対策箇所説明図

基準不適合発生箇所

クランクシャフトベルトプーリー

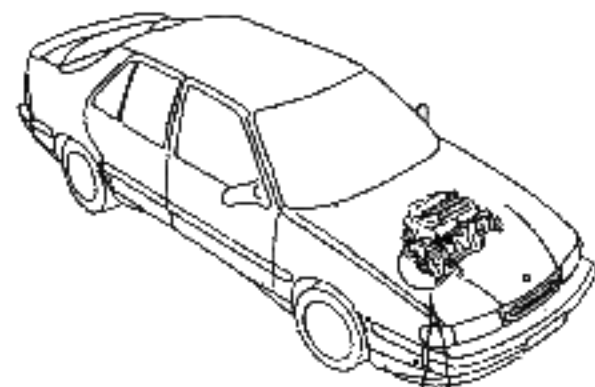
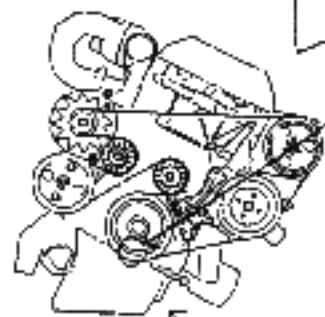
原動機の発電機などの補機類を駆動するためのクランクシャフトプーリーに強度不足のものがあり、そのままの状態で使用を続けると当該プーリーのダンパーラバー部に亀裂が生じ、最悪の場合、原動機が停止するおそれがある。

対策前	対策後
対策内容 内側ハブ部に914319の番号が打刻されていないクランクシャフトベルトプーリーが取り付けられていた場合は、対策品と交換する。
